Fusagasugá, 2021-08-11

Asunto y/ó Ref.: **Respuestas a Observaciones Técnicas a los términos de referencia en el proceso de la Invitación No. 017 de 2021**

La Dirección de Sistemas y Tecnología se permite responder a las observaciones hechas dentro de los tiempos establecidos a la invitación pública relacionada en el asunto. A continuación, nuestras respuestas a cada proveedor:

1. **Observación No1: Modulo IB-numeral 3 sub numeral II**

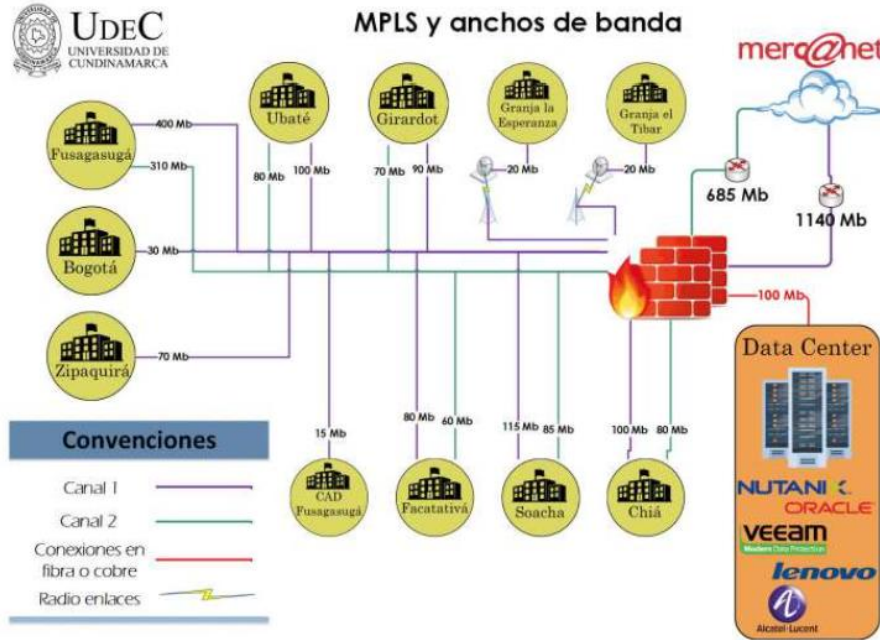
- II. Actualmente, la sede FUSAGASUGÁ cuenta con el NGFW de marca FORTINET de referencia FG600E, el cual debe ser incluido dentro de la solución a ofertar.

Teniendo en cuenta lo anterior agradecemos nos puedan indicar si la integración del equipo FG600E a la solución requiere la adquisición de una nueva licencia o la universidad proveerá la licencia, en caso de contar con una licencia activa pedimos el favor nos puedan informar de la fecha de vencimiento de la anterior mencionada.

R/ La Universidad de Cundinamarca se permite informar que no se requiere de la adquisición de una licencia para el Equipo, toda vez que, que su licenciamiento cumple con los tiempos tanto para la implementación como ejecución de la presente Invitación. Así las cosas, la institución se permite informar que la fecha de vencimiento se brindará al oferente a quien sea asignado el contrato de la presente invitación una vez se cumplan los requisitos de perfeccionamiento y ejecución del contrato.
